改善箇所説明図

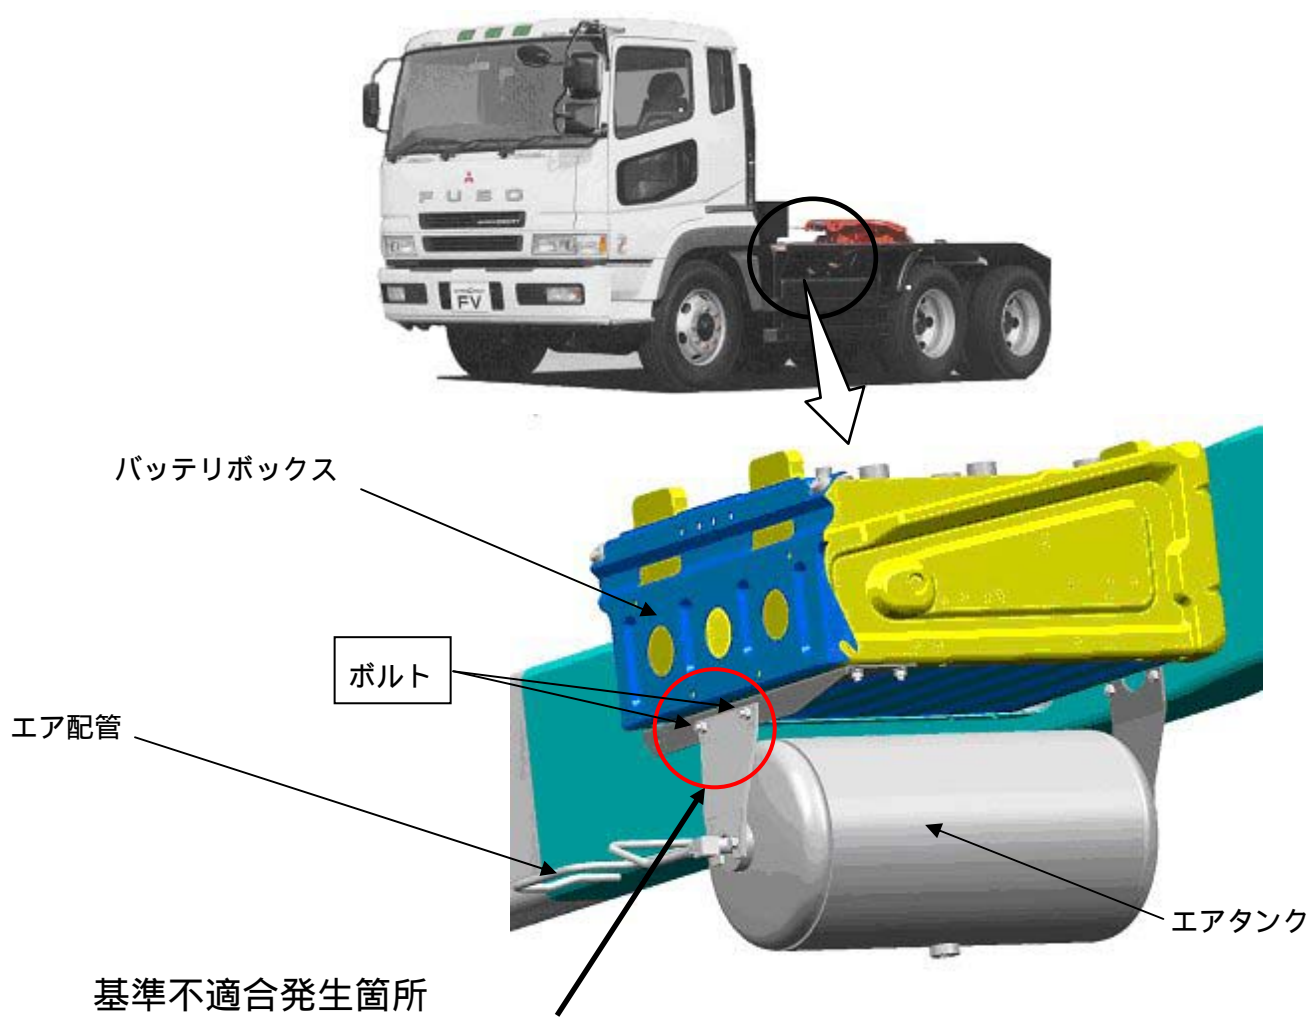
エアタンクとバッテリーボックスを固定する金具の取付けボルトの締付けが不適切なため、走行中の振動等により、当該ボルトが脱落するものがある。
そのため、そのままの状態で使用すると、エアタンクが傾いて、エアタンクに接続されているエア配管が損傷しエアが漏れ、最悪の場合、制動力が低下する、あるいは、変速操作ができなくなるおそれがある。

全車両、当該ボルトの締付け状況を確認し、緩みがあるものは正規に締付ける。
また、ボルトが脱落しているものは、新品を取付ける。
